NOTA VAN ZIENSWIJZEN ontwerpbestemmingsplan Langepad Zaandijk

Ambtshalve wijzigingen t.o.v. ontwerpbestemmingsplan Langepad Zaandijk

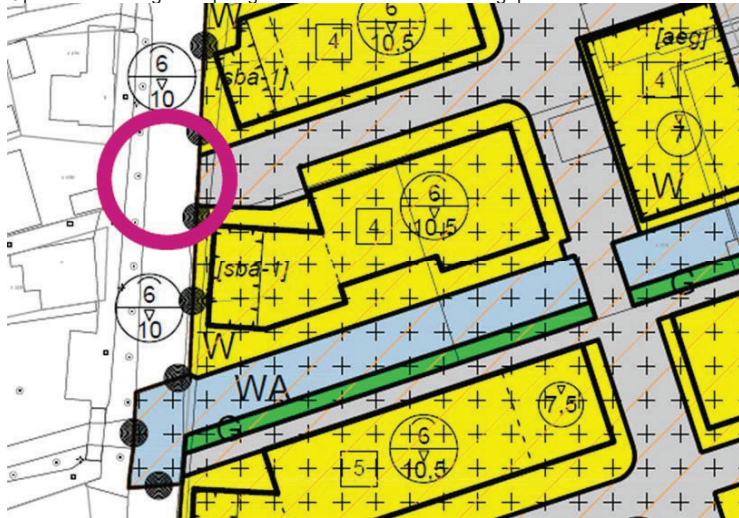
Stikstof depositie	Het is zeer onwaarschijnlijk dat de bouw van een 67 tal woningen geen relevante stikstof depositie op het Natura 2000 gebied het Guisveld zal opleveren. De aan het terrein gelegen en de nog aan te leggen watergangen staan namelijk ook in directe verbinding met natuurgebied het Guisveld.	De stikstofdepositie als gevolg van het project Langepad Zaandijk is onderzocht. Zie paragraaf 4.17 van de toelichting en het onderzoek 'Stikstofemissie en depositie' in de bijlagen bij de toelichting. In het onderzoek is de stikstofdepositieberekening uitgevoerd voor de sloop-, aanleg-, en exploitatiefase van de ontwikkeling. Met behulp van het rekenprogramma AERIUS-calculator is gekeken naar de depositie op de nabijgelegen Natura 2000-gebieden,	Geen

Onderwerp	Samenvatting zienswijze	Reactie gemeente Zaanstad	Gevolgen voor bestemmingsplan
		waaronder Polder Westzaan, waar het Guisveld onderdeel van is. Uit deze projectberekening blijkt dat de stikstofdepositie nergens hoger is dan afgerond 0,00 mol/ha/jaar en er derhalve geen relevant effect is. In principe levert de bouwfase tijdelijk enige depositie op, maar omdat het resultaat verrekend mag worden met de stikstofuitstoot van de Ardagh fabriek die verdwijnt, is het netto resultaat 0,00 mol/Ha/jaar. Negatieve effecten in de vorm van vermesting en verzuring zijn dus niet aan de orde. Dat het projectgebied via watergangen in directe verbinding staat met het Guisveld heeft geen invloed op de stikstofdepositie.

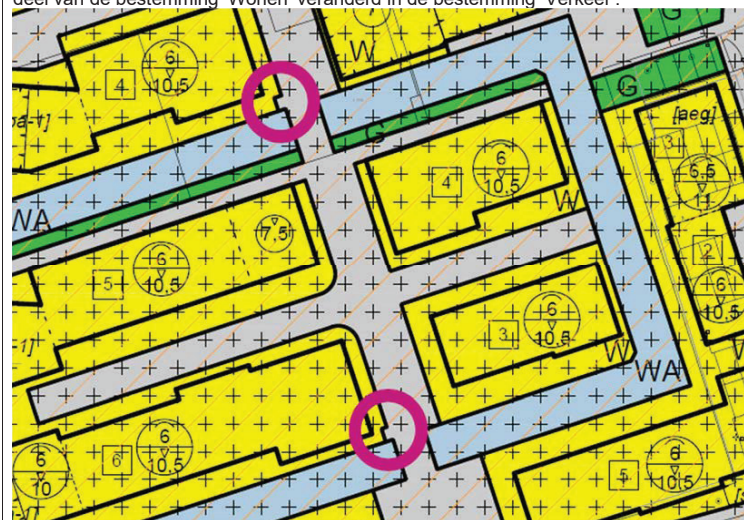
Op de verbeelding is de plangrens in het noordwesten aangepast.

In het ontwerpbestemmingsplan waren twee bruggen voorzien voor langzaam verkeer over de Nieuwe vaart. De meest noordelijke brug wordt niet gerealiseerd, waardoor er geen aanleiding is om dit deel van het water in het bestemmingsplan op te nemen.

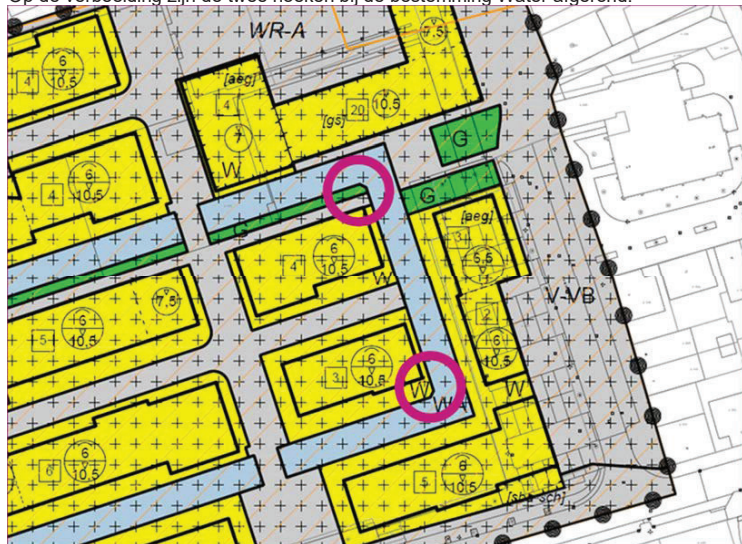
Op de verbeelding is ter hoogte van de beide verkeersbruggen over het water een klein deel van de bestemming 'Wonen' veranderd in de bestemming 'Verkeer'.

De betreffende gronden worden eigendom van de gemeente. De gemeente heeft deze gronden nodig ten behoeve van de realisatie van de beide verkeersbruggen.
